**Gegenstand:** Ansaugrohre

**Betroffen:** L 2400 DT, ET, DX

**Anlass:** Bei vereinzelt Motoren ist ein unzulässiges Axialspiel der Ansaugrohre festgestellt worden. Um diesen Zustand zu korrigieren, müssen alle 4 Ansaugrohre ersetzt werden!

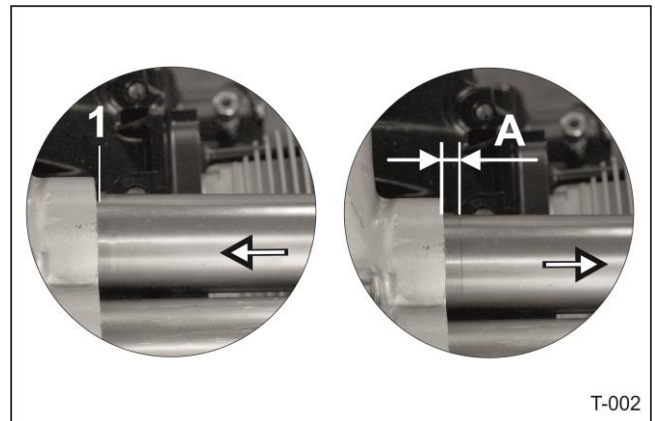
Axialspiel der Ansaugrohre prüfen:  
Hierzu Ansaugrohr bis Anschlag schieben und an gezeigter Stelle (1) markieren. Ansaugrohr in entgegengesetzte Richtung schieben und Abstandsmaß „A“ messen.

**Zulässiges Axialspiel bei Betriebstemperatur des Motors: max. 2 mm**

**Sollte unzulässiges Axialspiel festgestellt werden, sind generell alle 4 Ansaugrohre zu ersetzen.**

### Ansaugrohre ersetzen

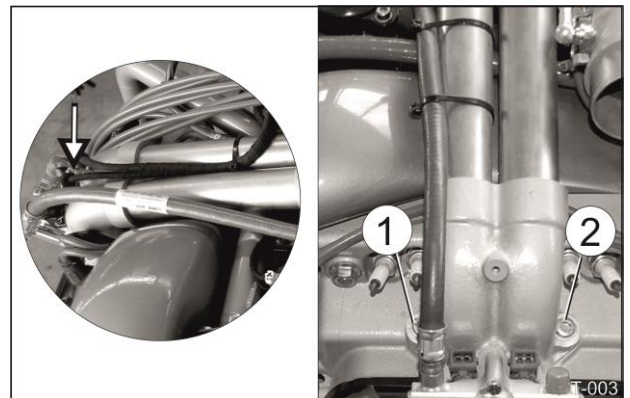
Kabelsatzstecker für Einspritzdüsen abziehen.  
Schellen (Pfeil) abbauen.  
Kabel vom Ansaugrohr lösen (1 Kabelbinder) und seitlich ablegen.  
Kraftstoffleitung von Halter Einspritzdüsen abbauen und vom Ansaugrohr lösen (2 Kabelbinder).  
Befestigungsschrauben (1) und (2) herauserschrauben.  
ZSB Ansaugkrümmer mit Ansaugrohre vom Ansaugsammler abziehen.  
Ansaugrohre vom Ansaugkrümmer abziehen und O-Ringe entnehmen (4 Stück).  
Alle Dichtflächen reinigen!

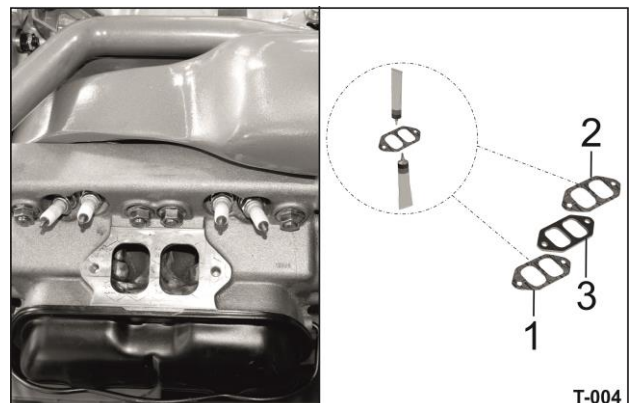
Dichtungsmasse 708.413.070 auf Dichtungen (1) und (2) beidseitig auftragen.

Dichtung (1), Isolierflansch (3) und Dichtung (2) auflegen.

Dichtflächen müssen trocken und fettfrei sein.  
Auf äußerste Sauberkeit an den Dichtflächen achten!

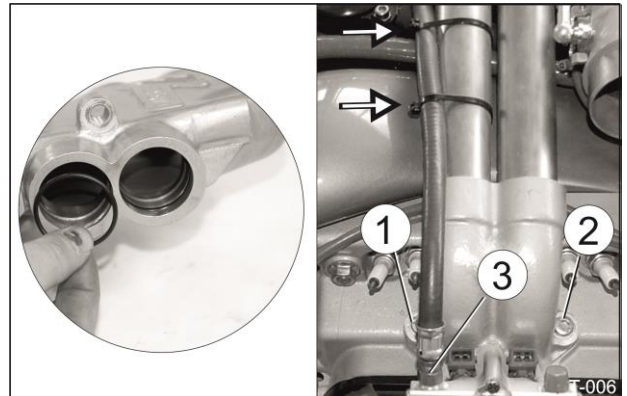
ZSB Ansaugkrümmer mit Ansaugrohre bis Anschlag in Ansaugsammler einsetzen.

Beim Einsetzen der Ansaugrohre darauf achten, dass die O-Ringe nicht beschädigt werden.

Befestigungsschrauben (1) und (2) montieren, neue Schnorringe einsetzen.  
Anzugsdrehmoment: (M8/8.8): 20 Nm

Kraftstoffleitung (3) montieren und an gezeigter Stelle (Pfeile) mit Kabelbinder sichern.  
Überwurfmutter anziehen, bis Dichtheit erreicht ist.

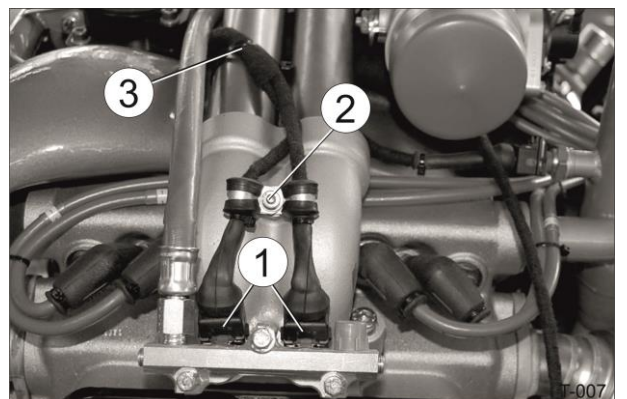
Kabelsatzstecker (1) für Einspritzdüsen aufstecken.  
Auf exakten achten!

Kabelsatzstecker dürfen nicht vertauscht werden!  
Falsches Anschließen der Kabelsatzstecker kann Motorschäden verursachen!

Schellen mit Befestigungsschraube (2) montieren, neue Federscheibe einsetzen. Kabel (3) an gezeigter Stelle mit Kabelbinder sichern.  
Anzugsdrehmoment: (M5/8.8): 5,5 Nm
